ORD. DOP COQ N° 177

Junto con saludar cordialmente y con relación al Procedimiento de Requerimiento de Ingreso al sistema de evaluación de impacto ambiental del proyecto **“Reposición de la Costanera de Coquimbo”** ordenado mediante Resolución exenta N° 2330 de 26.10.2021 cumple con complementar nuestro ordinario N° 24 de fecha 07.01.2022, para los efectos de que se tenga ingresado como parte integrante del traslado conferido a este Servicio según se pasa a exponer:

MINUTA MODIFICACIONES OBRA REPOSICIÓN DE LA COSTANERA DE COQUIMBO

SECTOR DESEMBOLCADURA ESTERO CULEBRON (DM 880 A DM 1260)

Se grafican a continuación el perfil 12 en tramo 1, en proyecto original v/s proyecto simplificado.

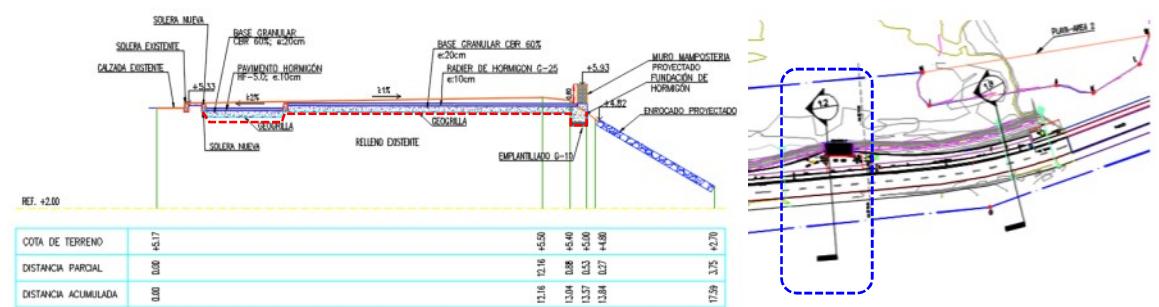
- a. Excavaciones y movimiento de tierra: se disminuyen las faenas de excavaciones y movimientos de tierra en el *tramo 1* debido principalmente a la eliminación de los muros de contención originalmente diseñados y emplazados al poniente del paseo.

Perfil 12 con excavación en proyecto original (polígono con línea azul)

Perfil 12 con nueva excavación en proyecto simplificado (línea roja)

Plano ES-01 con línea de muro en proyecto original

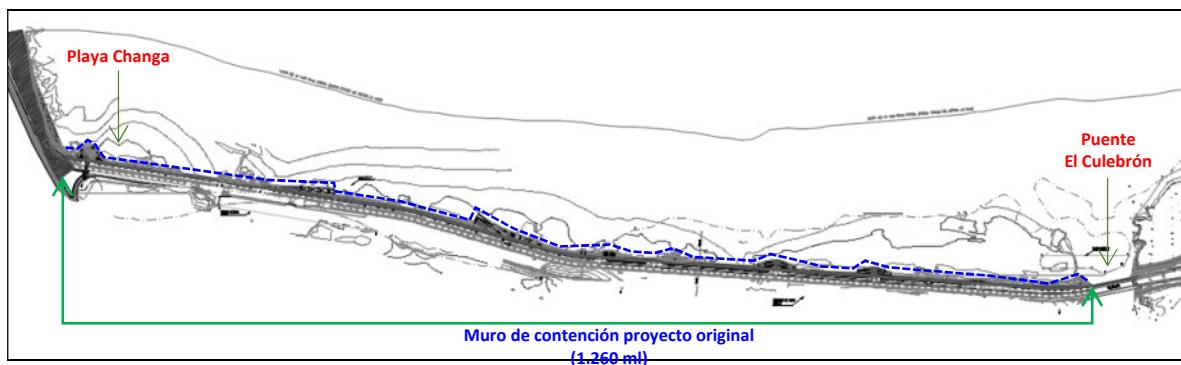
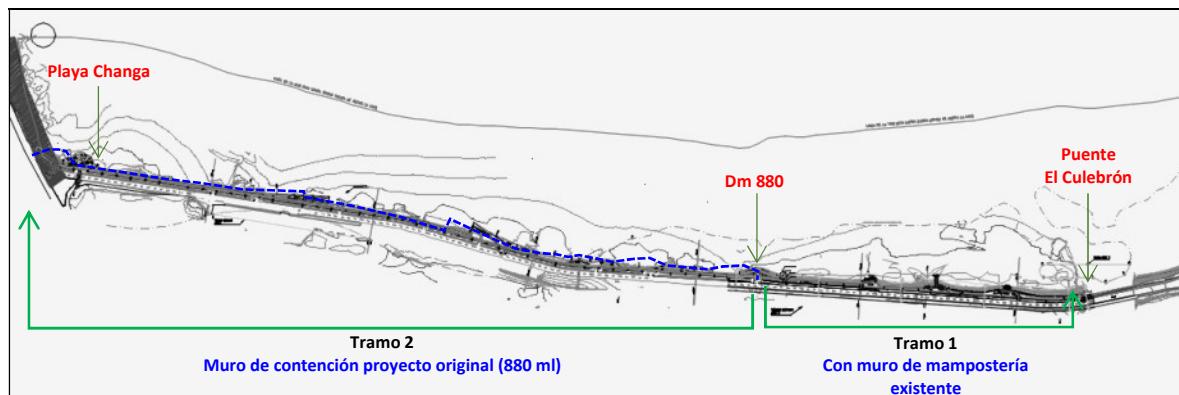
- b. **Construcción muros de hormigón:** se considera disminuir linealmente el muro de hormigón armado que contiene el paseo, bajando de 1260 ml a 880 ml. Con ello, en *tramo 1* se considera el mejoramiento de muro de mampostería existente.

Tramo 1 con muro de mampostería existente

Plano ES-01 con línea de muro (en línea azul) en proyecto simplificado

Tramo 2 con esquema de pavimentos proyecto original

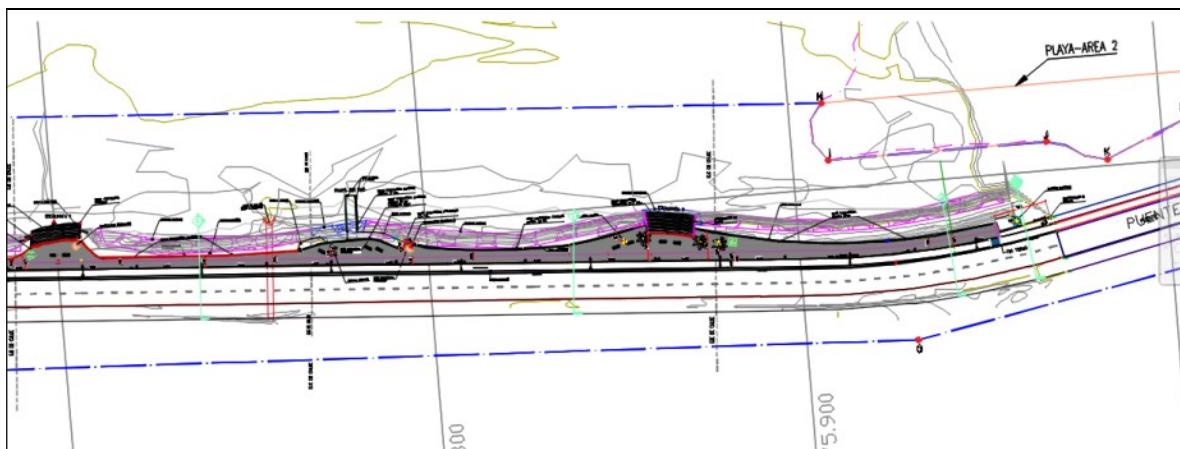
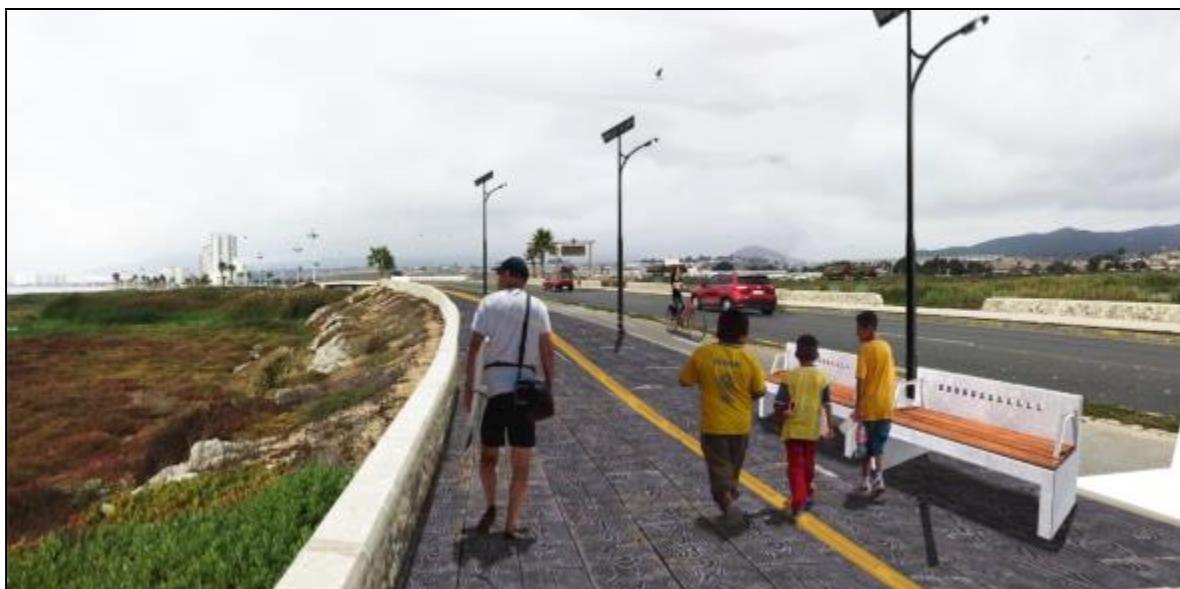
- c. **Pavimentos:** se rediseñan los pavimentos peatonales de terminación y se cambia a una textura rústica con la misma solución de hormigón estampado. Lo anterior implica un cambio visual entre ambos tramos.

Tramo 1 con esquema de pavimentos simplificado

Pavimento textura madera en tramo 1

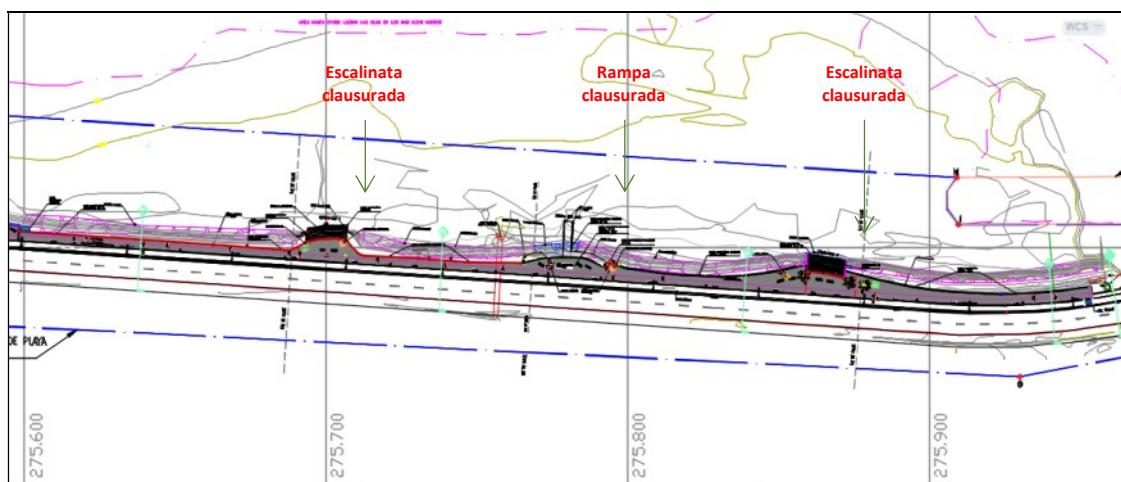
- d. Iluminación: considerando la necesidad de minimizar el impacto de la obra y su uso especialmente en el *tramo 1*, se analizan las distintas alternativas de luminarias disponibles en el mercado para alcanzar el cumplimiento a la actualización del D.S. N°43 de 2012, específicamente en el referido a *límites máximos en áreas de protección especial*. Con ello, se evalúan 3 opciones de equipos y proveedores recomendados por la Oficina de Protección de Calidad del Cielo del Norte de Chile (OPCC), según consta en **folio N°31** del LOD de 09-09-2021.

Se define el recambio de luminaria en el tramo 1 por equipos fotovoltaicos sin tendido ni canalización, con ello se minimizan las excavaciones propias de esta labor y se baja el nivel de iluminación resultante por luz ámbar.

Plano AR-21 con indicación de muro mampostería y rampa y escalinatas clausuradas

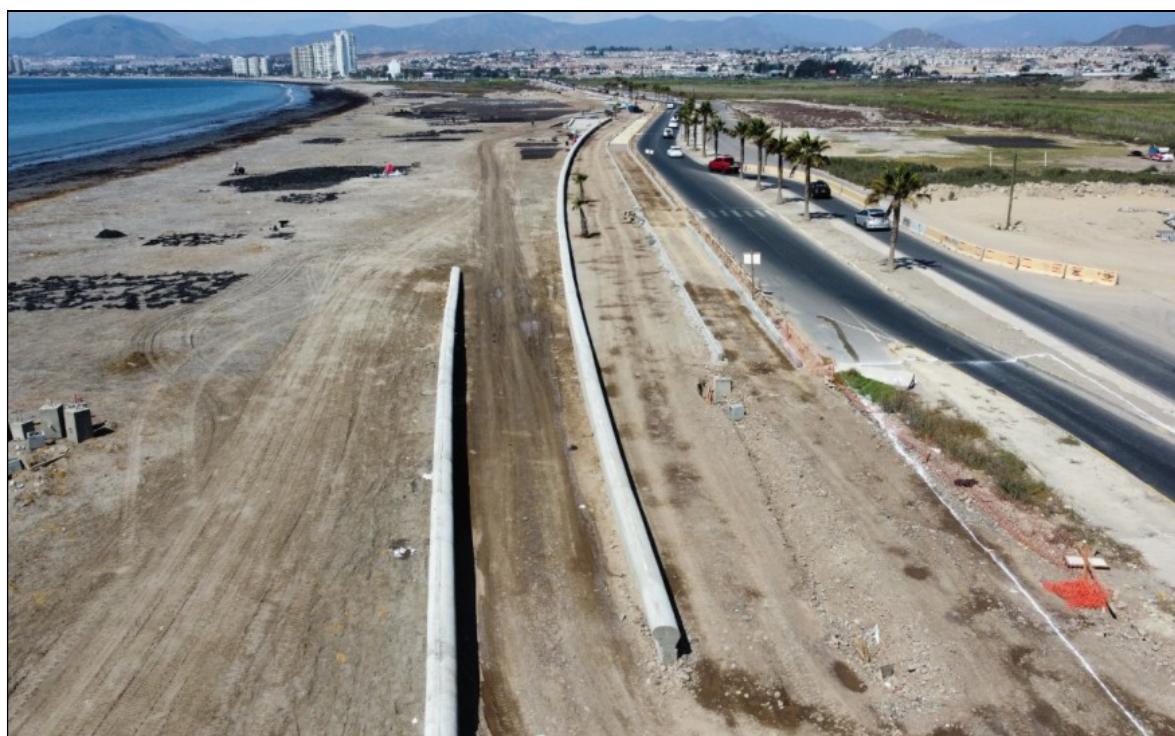
- e. Bajadas hacia la playa: tras simplificación del tramo 1, se eliminan 2 bajadas contempladas en proyecto original y se clausuran las escaleras y rampas existentes a través de la continuación del muro de mampostería. Ello apunta a cumplir lo solicitado por Alianza por la Biodiversidad respecto de evitar acceso de personas al sector humedal desde el paseo.

Tramo 1, Rampa y escalinatas existentes clausuradas

- Binoculares estándar y accesible

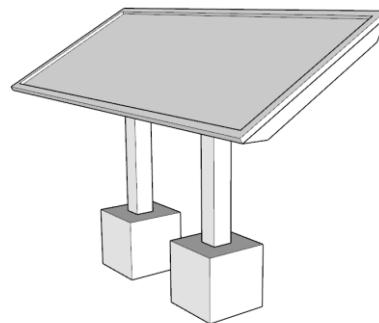
Se instalarán en los sectores indicados en planos. Su objetivo es la observación de la desembocadura del estero, su vegetación y avifauna presente.

Pavimento estampado

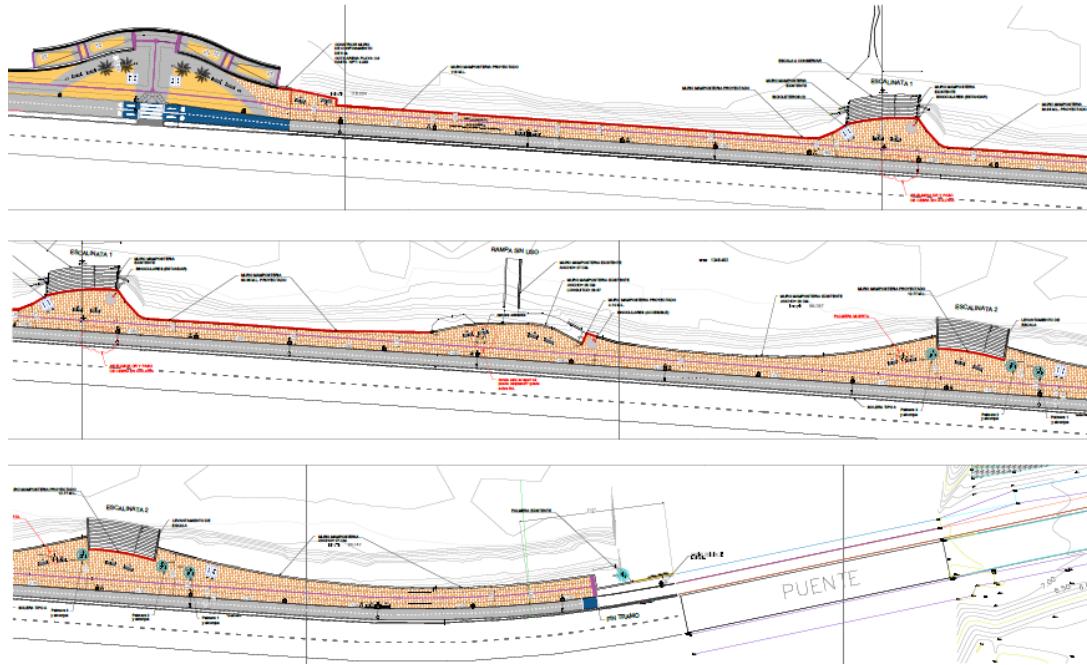
Se contempla modificar el tipo de estampado y color del pavimento en los últimos 380 metros de la obra, por uno que simule madera, con el objetivo contribuir a la diferenciación de ese sector como un lugar de observación y cuidado de la naturaleza.
